PROCEDIMENTO DE AVALIAÇÃO DE IMPACTE AMBIENTAL

Pedreira de Seixedo

Concelho de Vila Pouca de Aguiar

PARECER FINAL

IMPLANTAÇÃO DOS POLIGONOS SOBRE PLANTA CARTOGRÁFICA

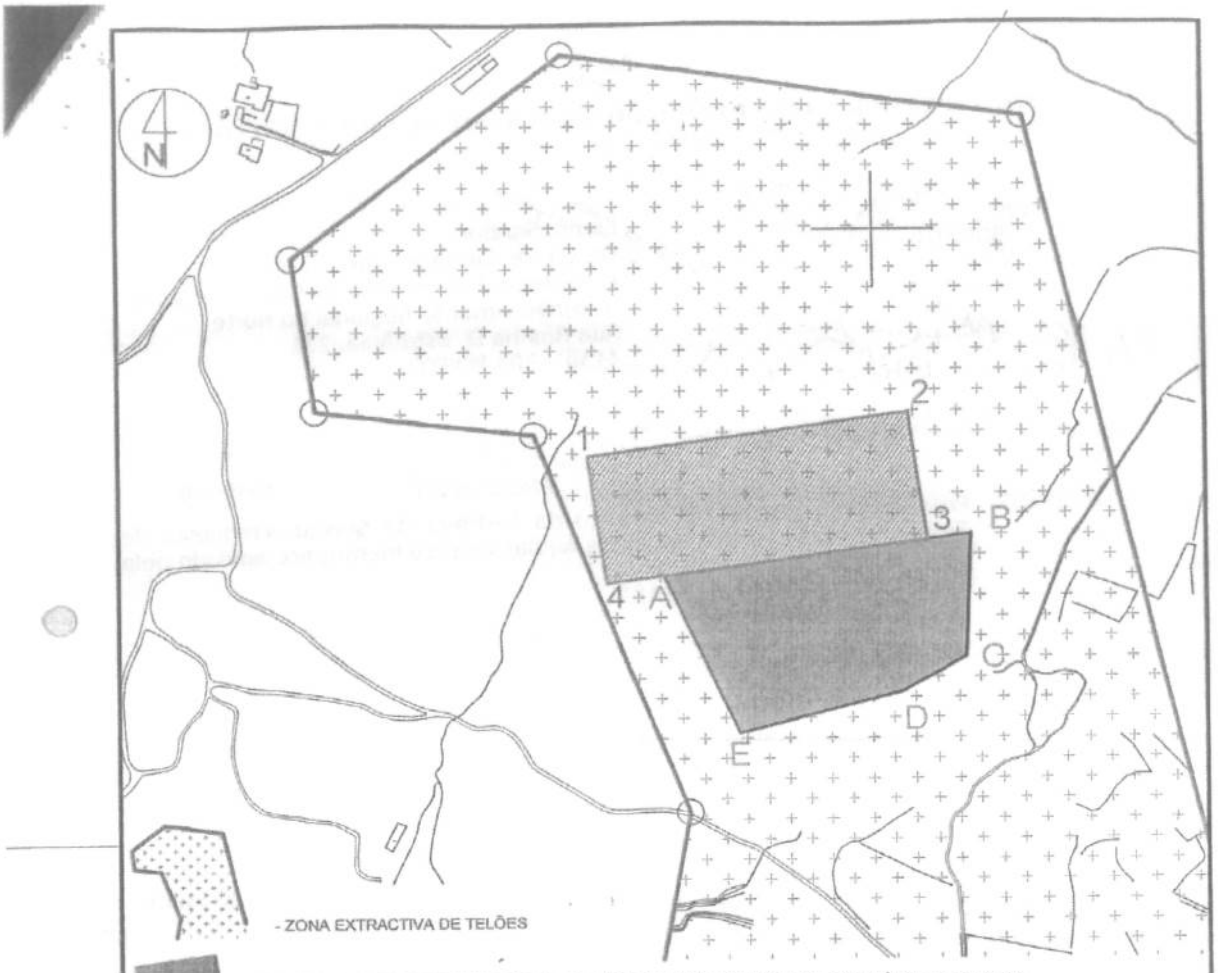
Daí resultou a definição de dois polígonos, bem como a implantação dos mesmos no terreno. O acordo foi transcrito em acta, anexando a planta dos novos polígonos com as coordenadas devidamente georreferenciadas.

----- Além da definição dos polígonos em cartografia, a sua delimitação foi implantada no terreno, tendo sido verificada por todos os participantes na reunião de trabalho. ----------

----- Ambas as partes concordam com a implantação proposta, comprometendo-se a respeitar a delimitação definida em posterior processo de licenciamento. ----------
